STRASSENBAUVERWALTUNG LAND MECKLENBURG-VORPOMMERN
 Unterlage Nr. 6
 Blatt Nr. **N 1**
 Straße: B 198 (nächster Ort): Mirow
 Bau-km -0+026.939 bis Bau-km 4+930.000
 Reg.Nr.
 Datum
 Zeichen

Planfeststellung	bearbeitet	
B 198 Ortsumgehung Mirow, Südabschnitt	gezeichnet	
	geprüft	März 2018
		gez. i.A.Langer

Straßenquerschnitt
 Maßstab 1 : 50

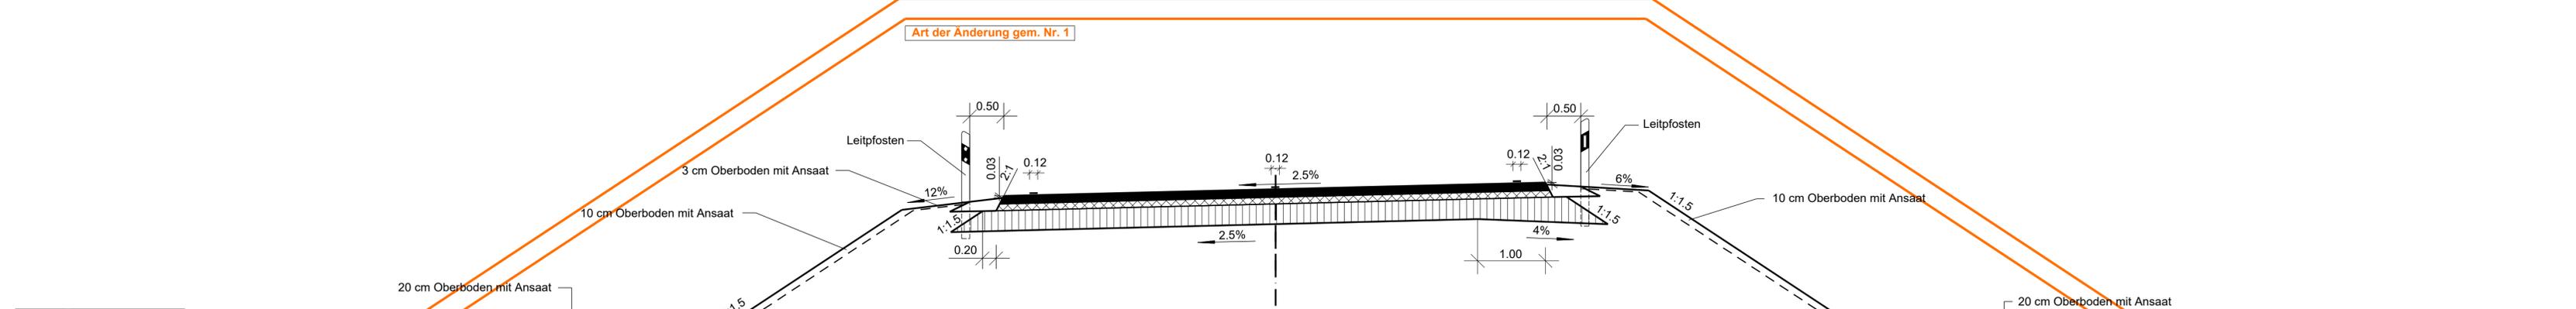
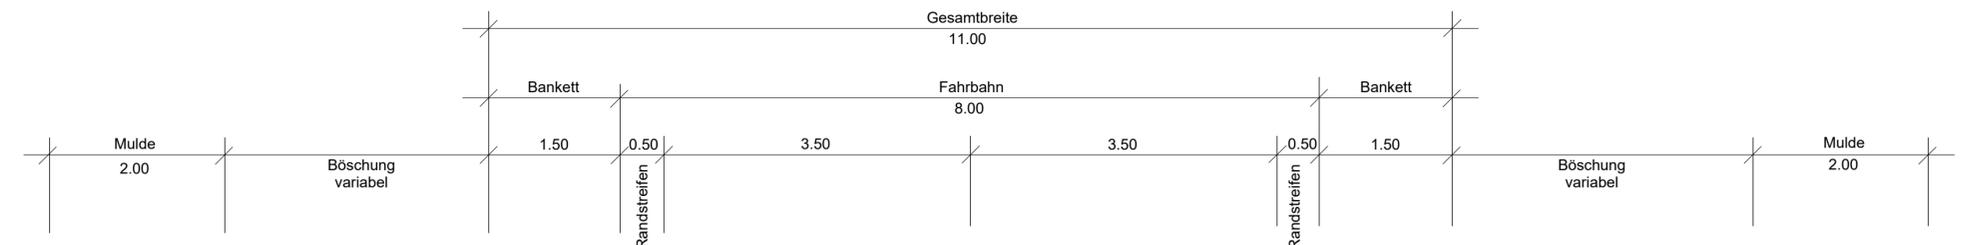
B 198 - RQ 11 Art der Änderung gem. Nr. 2

Art der Änderung gem. Nr. 1

Art der Änderung gem. Nr. 1

Art der Änderung gem. Nr. 2
Oberbau Belastungsklasse Bk10

Bereich mit Planänderungen/ -ergänzungen

Nr.	Art der Änderung	Datum	Name
2	Änderung von Richtlinien / Vorschriften	05.03.2018	Langer
1	Änderung des Bauverfahrens (Bodenaustausch statt Überschüttung)	05.03.2018	Langer
